Frá: Auður D. Kristinsdóttir
Sent: miðvikudagur, 6. apríl 2022 09:02
Til: Erna Bára Hreinsdóttir - VG
Afrit: Einar Már Magnússon - VG; Kristján Árni Kristjánsson - VG; Bryndís Friðriksdóttir - VG; Kristjana H Kristjánsdóttir; Jóhanna Helgadóttir; Skipulag
Efni: RE: Deiliskipulag Vatnsendahæðar – Vatnsendahvarfs

Efni: **Umsögn Landsnets um forkynningu á tillögu að deiliskipulagi Vatnsendahæðar í Vatnsendahvarfi**

Efni: Umsögn um tillögu að nýju deiliskipulagi Vatnsendahæðar í Vatnsendahvarfi, Kópavogi

Efni: Forkynning - Deiliskipulag – Vatnsendahvarf - Kópavogi

Mynd 1: Nýja hverfið í Vatnsendahvarfi (blátt) og strætóleiðirnar í Nýju leiðaneti (rauð, blá og fjólublá) með 400m radíus í kringum stöðvar (grátt). Borgarlínuleið A stoppar við Rjúpnaveg, Hörðuvallaskóla og Þingmannaleið.

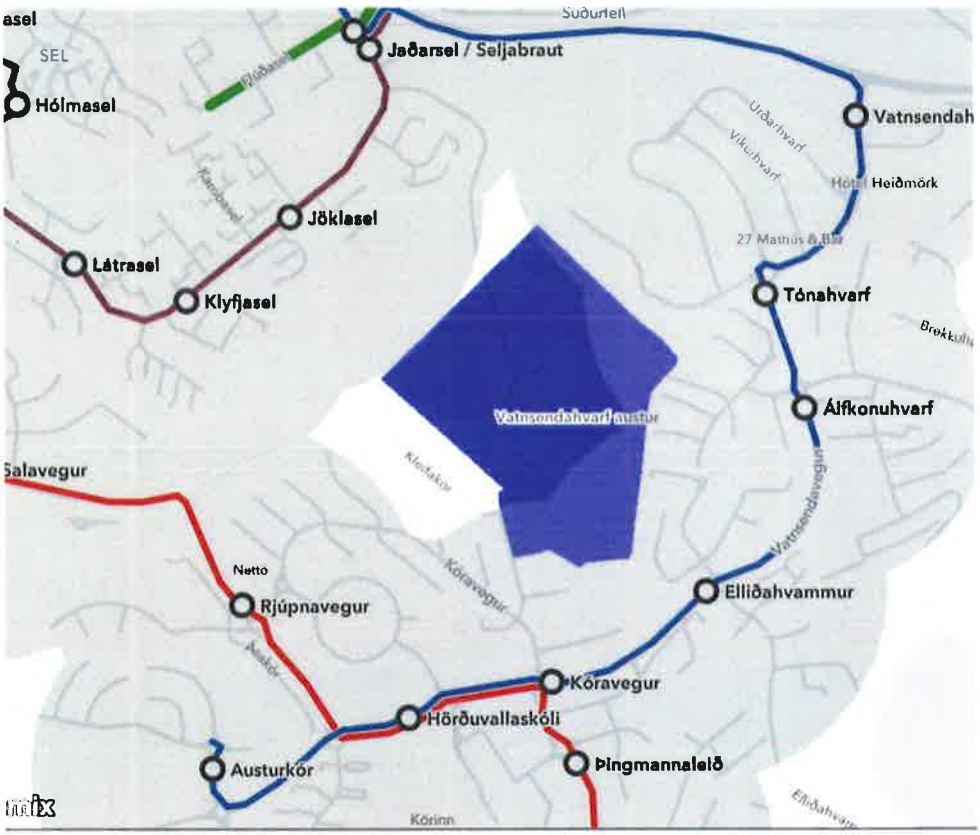
Nýja hverfið er hins vegar staðsett þannig að engin þessara leiða nær að þjónusta hverfinu vel. Myndin hér fyrir neðan sýnir 400m radíus í kringum stöðvar þessara leiða og sjá má að stór hluti hverfisins mun vera utan 400m radíus frá stöðvum almenningssamgangna. Hverfið er allt utan 400m radíus frá stöðvum Borgarlínuleiðar A og einungis lítill hluti hverfisins er innan 600m frá þeim. Því er mjög mikilvægt að skoðaðar séu sérstaklega göngutengingar úr hverfinu við stöðvar og reynt að haga íbúðabyggðinni þannig að sem flestir íbúar muni búa vestast og syðst í hverfinu en sá hluti hverfisins er næst stöðvum sem verða með mjög góða þjónustu almenningssamgangna, við Hörðuvallaskóla og Rjúpnaveg.
